**Modulo per la presentazione delle osservazioni per i piani/programmi/progetti sottoposti a procedimenti di valutazione ambientale di competenza statale**

**ID: Codice procedura (ID\_VIP/ID\_MATTM):12691**

**“Progetto di un impianto eolico denominato “Pitigliano” ubicato nei comuni di Pitigliano (GR) e Sorano (GR) costituito da 20 (venti) aerogeneratori di potenza nominale 7,0 MW per un totale di 140,0 MW con relative opere connesse ed infrastrutture indispensabili”**

**Immagine 1. Vincoli ex art. 136 del CBC dal PIT della Regione Toscana e zona approssimativa dove è progettato l'impianto industriale.**

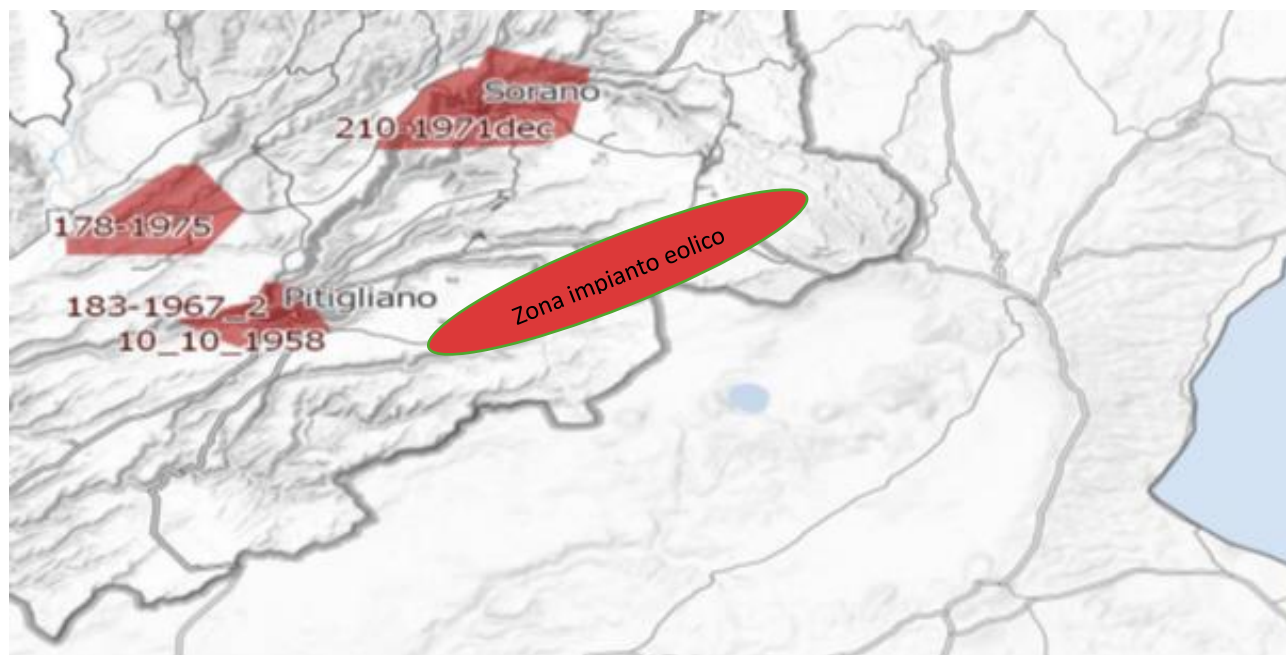
Al contrario si evidenzia che l'impianto eolico industriale citato non solo ricadrebbe con tutti e 20 gli aerogeneratori all'interno delle fasce di rispetto di 3 km di due vincoli paesaggistici di notevole interesse pubblico esistenti nella Regione Lazio e con una parte di essi nel vincolo paesaggistico del Centro abitato di Sorano ( GR) quindi in aree non idonee all'installazione di impianti di energia rinnovabile. Addirittura, alcuni aerogeneratori sarebbero ubicati a poche centinaia di metri dai perimetri dei due vincoli paesaggistici laziali ex art 136 del CBC.

*Inoltre, come sostiene la Proponente parte dell'impianto si verrebbe a trovare a 3,5 km dal centro abitato di Sorano. Infatti, tre degli aerogeneratori WTG 08, 09, 10 sono addirittura all'interno delle fasce di rispetto dei 3 km del suo vincolo paesaggistico di notevole interesse pubblico ex art 136 del CBC. Si evidenzia che così si crea*

un'ulteriore incompatibilità con la tutela del Paesaggio.

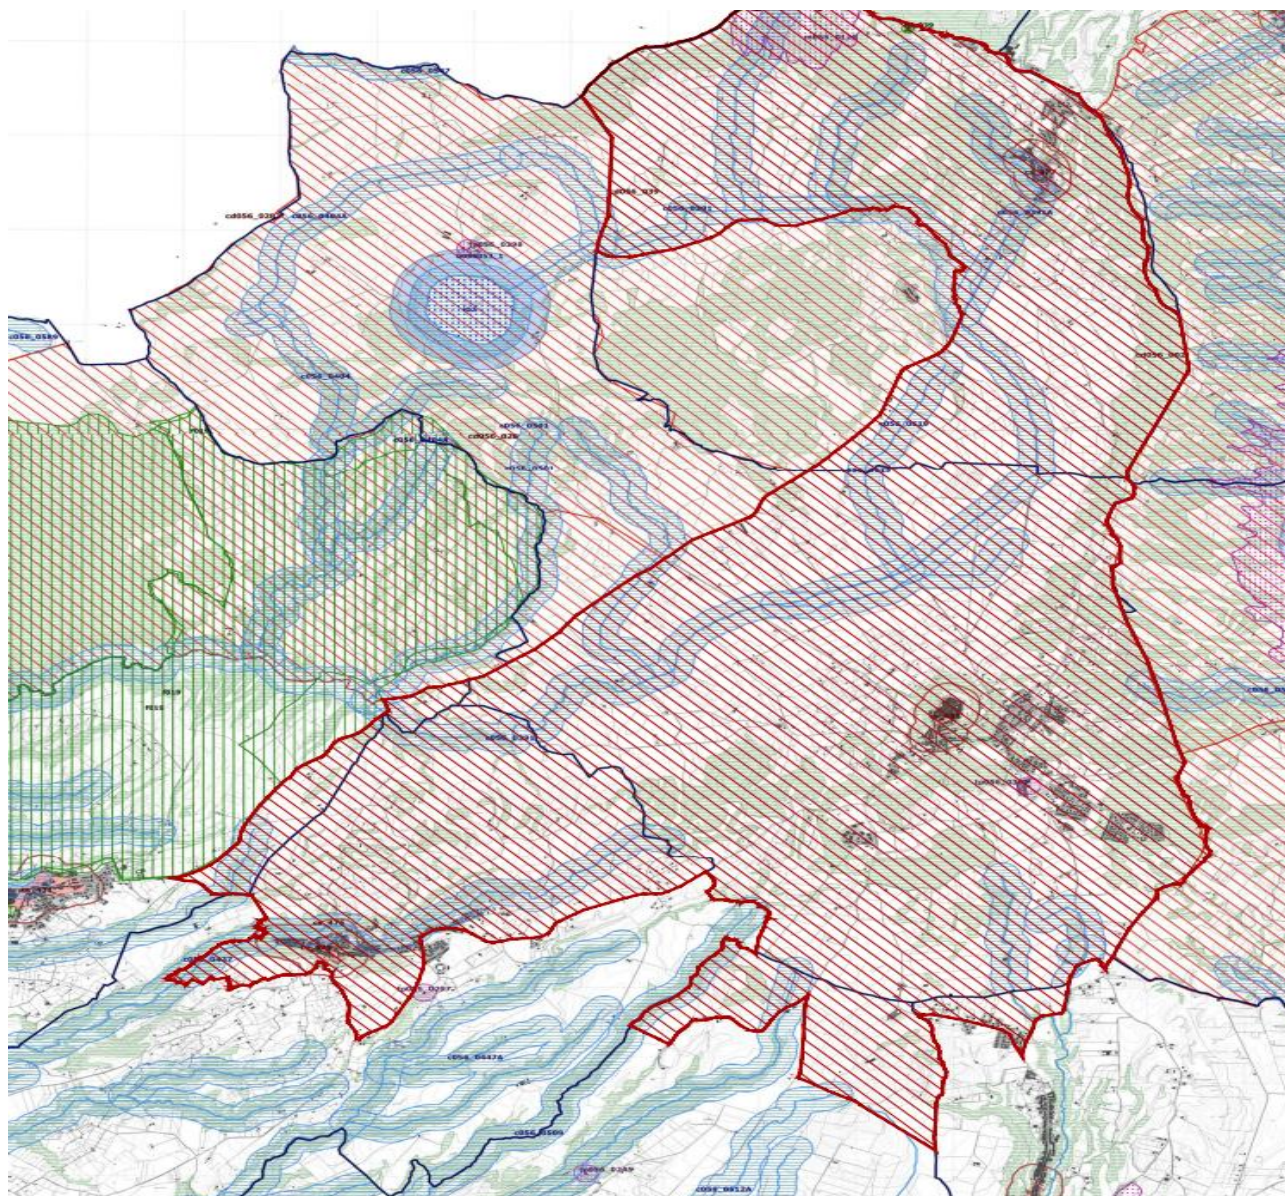
Come è illustrato nell'immagine si ribadisce che l'impianto industriale "Pitigliano" ricade completamente all'interno delle fasce di rispetto dei due vincoli di notevole

interesse pubblico e lambisce quelle di un terzo vincolo e quindi come affermato dal Consiglio di Stato nelle sentenze citate, l'impianto è insediato in area non idonea ai sensi dell'art. 20 comma 8 lettera c quater del D.Lgs. n. 199/2021 e ss.mm.ii al contrario di quanto sostiene la proponente.

**Immagine 3. Cumulo di una parte di impianti eolici, fotovoltaici e geotermici industriali in progettazione ed esistenti intorno all’eolico industriale “Pitigliano”.**

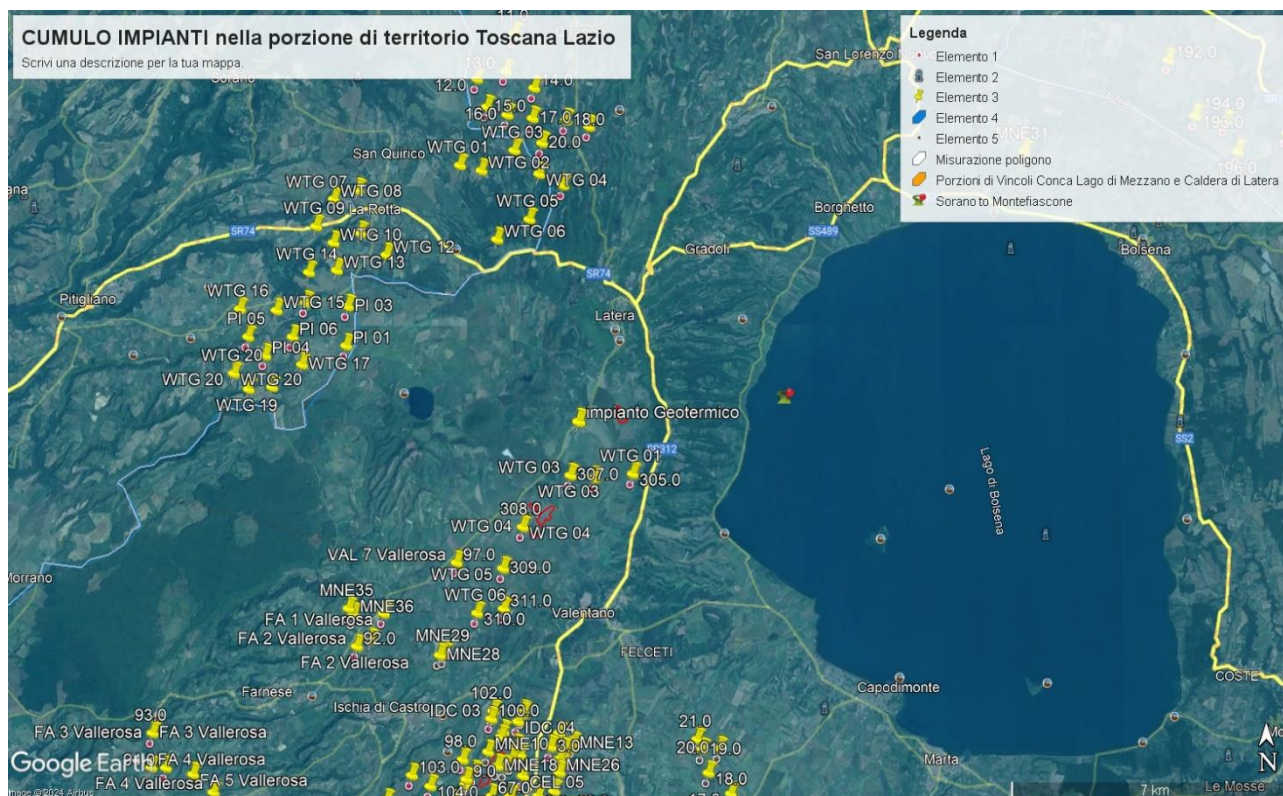
Beni Culturali “*Ambito paesaggistico, geologico e geomorfologico dell’orlo della caldera di Latera ...*” Non vengono nemmeno citati gli impianti eolici in progetto al MASE, il “Rempillo” (6 aerogeneratori) e un altro in verifica amministrativa di 14 aerogeneratori e 72, 6 MW. Ad oggi nei territori di Pitigliano, Sorano e in quello limitrofo potenzialmente potrebbero essere insediati 40 aerogeneratori alti 200 metri e larghi 170. Ma la proponente non cita neanche altri impianti che creerebbero il cumulo e quindi maggiore impatto. Infatti, sul territorio della “Città del Tufo” (Sorano e Pitigliano) impatterebbero anche l’impianto eolico “Montarzo” di Onano con 13 aerogeneratori con le dimensioni ricordate, l’altro eolico industriale nel territorio di Valentano con sette aerogeneratori (stesse dimensioni), gli impianti di Farnese con un minieolico di 3 Torri alte 60 metri già installate in località Poggio del Crognolo e l’impianto eolico industriale “Vallerosa” (7 aerogeneratori alti 200 metri e larghi 158 metri) in procedura VIA presso la Regione Lazio. Inoltre, altri impianti del minieolico già presenti a Valentano, Cellere e Piansano e due progetti eolici industriali con le stesse dimensioni (200 m x 170 m) nel Comune di Ischia di Castro. La valutazione del cumulo non prende neanche in considerazione gli impianti industriali di fotovoltaico e agrivoltaico in progetto a Farnese, Valentano, Ischia di Castro, Cellere. L’impianto geotermico in procedura Via al MASE, progettato nella Caldera di Latera. Quindi è stata effettuata una valutazione del potenziale impatto cumulativo non veritiera a dispetto di quanto affermato dalla proponente che sostiene di aver preso in considerazione uno spazio di 10 km intorno al suo impianto per gli impatti che si creerebbero.

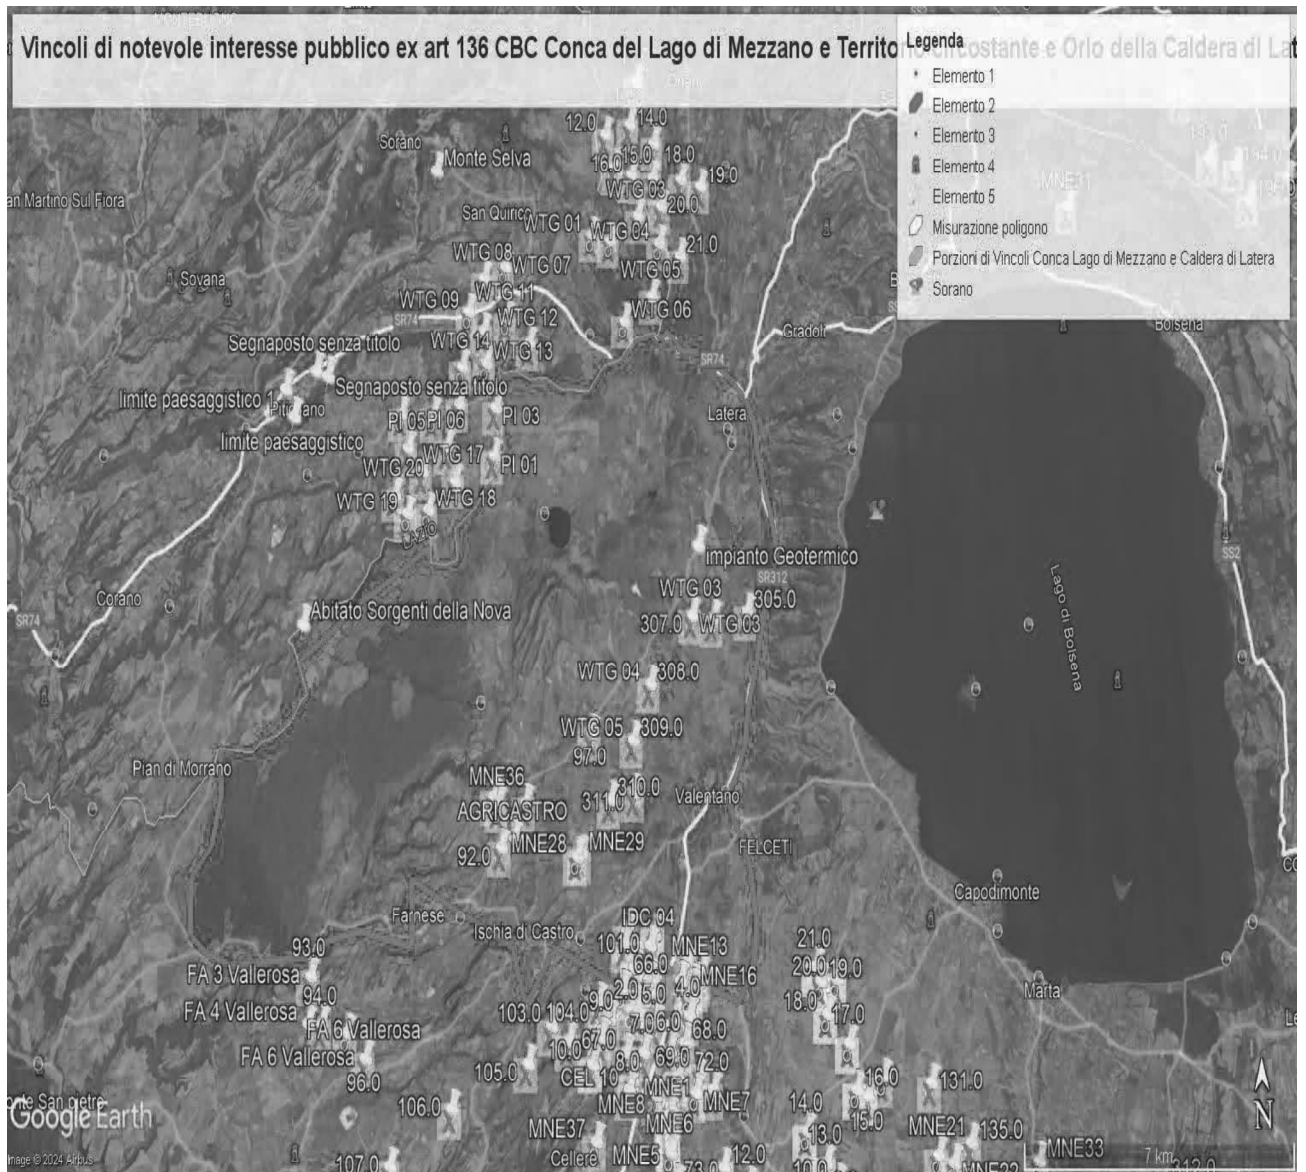
ma nelle sue immediate vicinanze ( a soli 100 metri i primi due aerogeneratori) oltre ad impattare sul territorio e sulle economie di cinque Comuni del Lazio (Farnese, Onano, Latera, Valentano, Grotte di Castro e Gradoli ) si trova nelle fasce di rispetto dei Beni di notevole interesse pubblico come si è evidenziate nelle Osservazioni precedenti e crea degli impatti negativi anche sui beni naturalistici come verrà dettagliato nell'Osservazione relativa alla Vinca. Inoltre, andrebbe a sommarsi al già enorme cumulo di impianti eolici e fotovoltaici e geotermici che creano una elevata criticità ambientale nella provincia di Viterbo e interferiscono anche con il territorio toscano come si può vedere dalle varie immagini dell'Allegato n. 1.

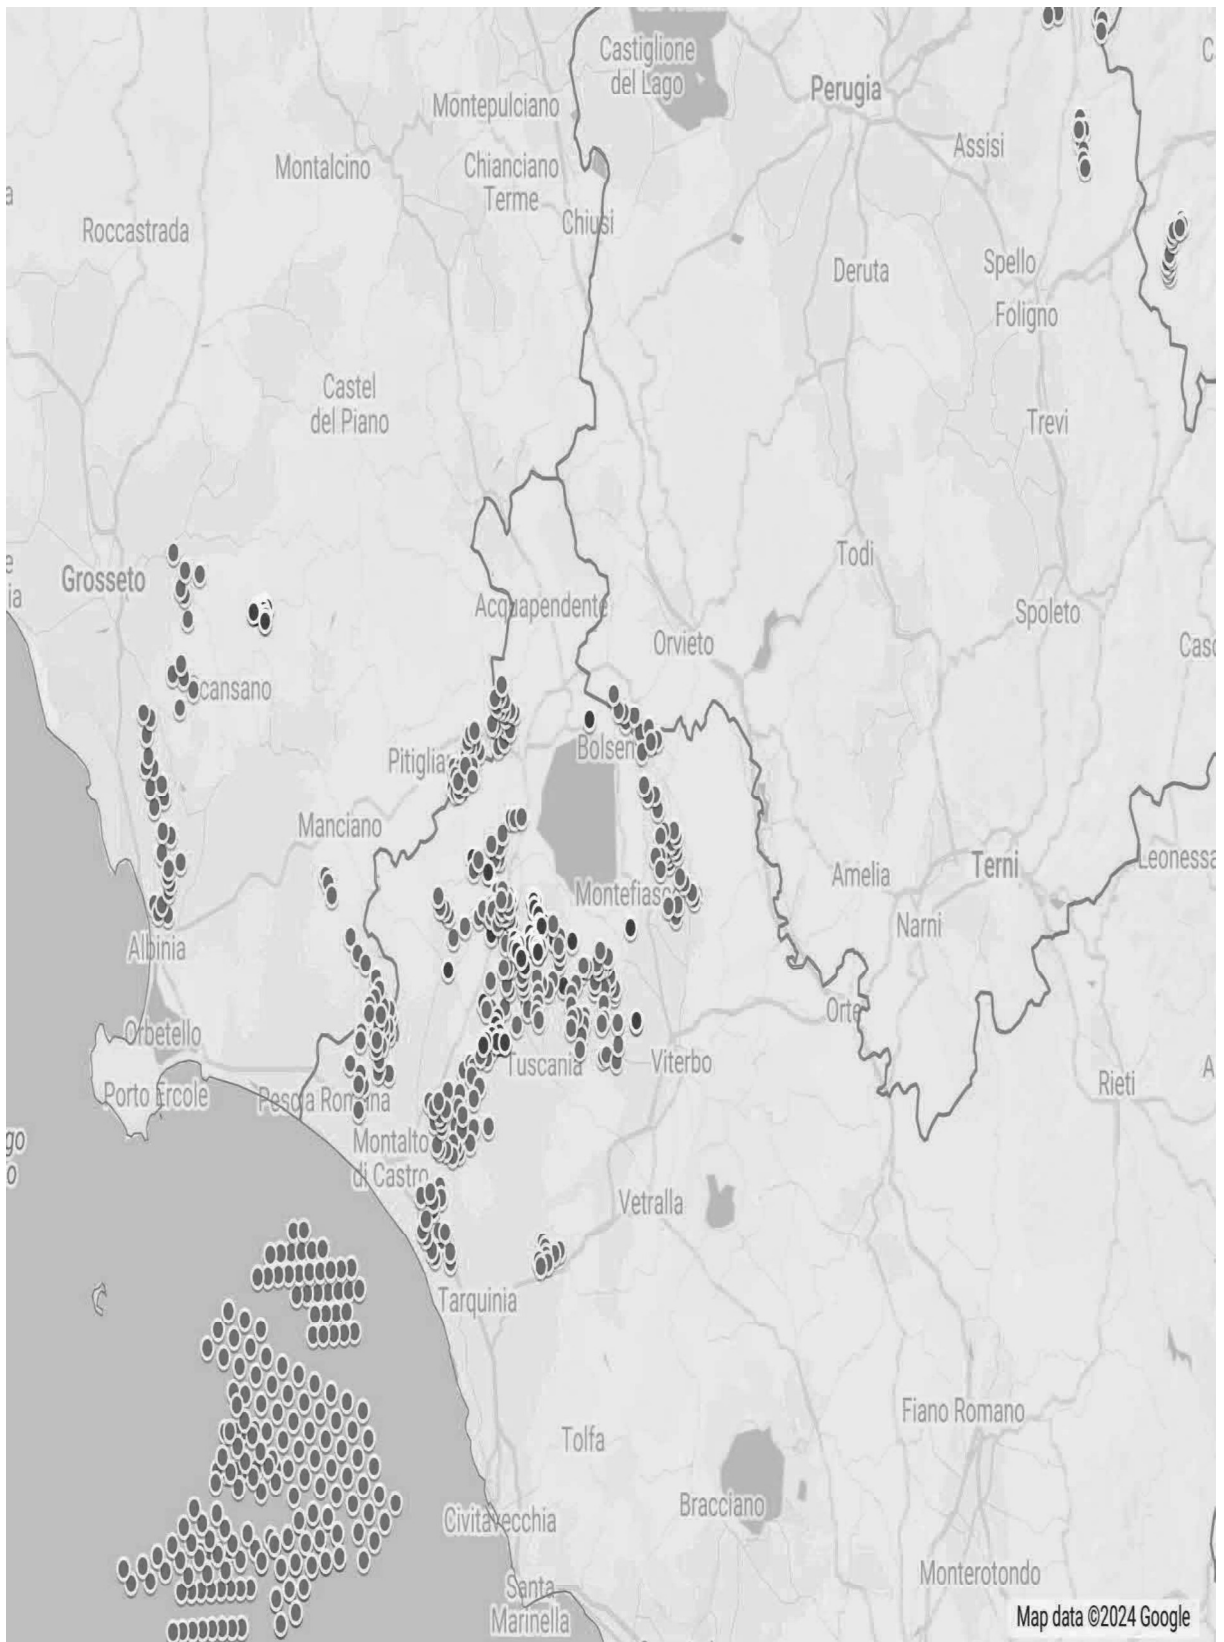
**IMMAGINE n. 4** Si evidenzia che i tre aerogeneratori WTG 07, WTG 08 e WTG 09 impattano con il vincolo paesaggistico di notevole interesse pubblico del Centro Storico di Sorano. Il WTG 07 si troverebbe a 2828 m, WTG 08 2504 e WTG 09 2990. Il cavidotto dell'impianto invece impatta in buona parte del Vincolo paesaggistico ex art. 136 del CBC del Centro Storico di Pitigliano.

**IMMAGINE n 5.** Mappa eolici elaborata dall'Associazione Amici della Terra. La mappa evidenzia il cumulo degli impianti tra Lazio e Toscana.

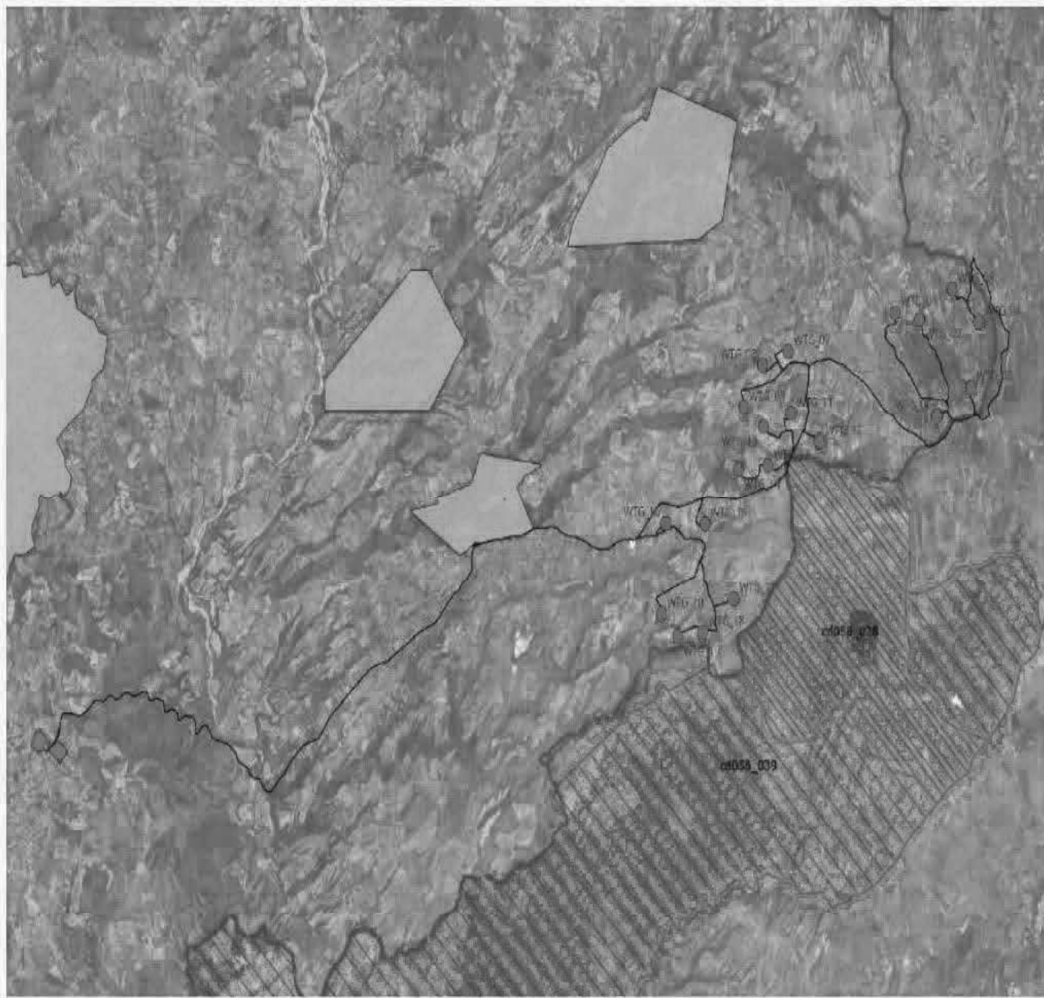
Riguardo al cumulo degli impianti FER, le mappe prodotte dalla proponente riguardano, come già evidenziato, soltanto una parte molto piccola degli impianti FER dell'area intermedia e vasta e in particolare di quelli eolici che contribuiscono a creare un notevole cumulo e la saturazione del territorio tosco laziale. Riguardo al cumulo dei soli impianti eolici si riporta la mappa dell'intervisibilità degli impianti eolici elaborata dall'Associazione nazionale “Amici della Terra”.

Se agli impianti eolici rappresentati qui sopra che non comprendono sia l'impianto eolico Pitigliano e le altre 14 pale del progetto eolico in verifica amministrativa sempre nel territorio di Pitigliano si aggiungono i migliaia di ettari (7000 fin'ora) di territorio occupato dagli impianti fotovoltaici e agrivoltaici e dalle altre tipologie appare chiaro il numero spropositato degli impianti FER nella bassa toscana e nella Tuscia.
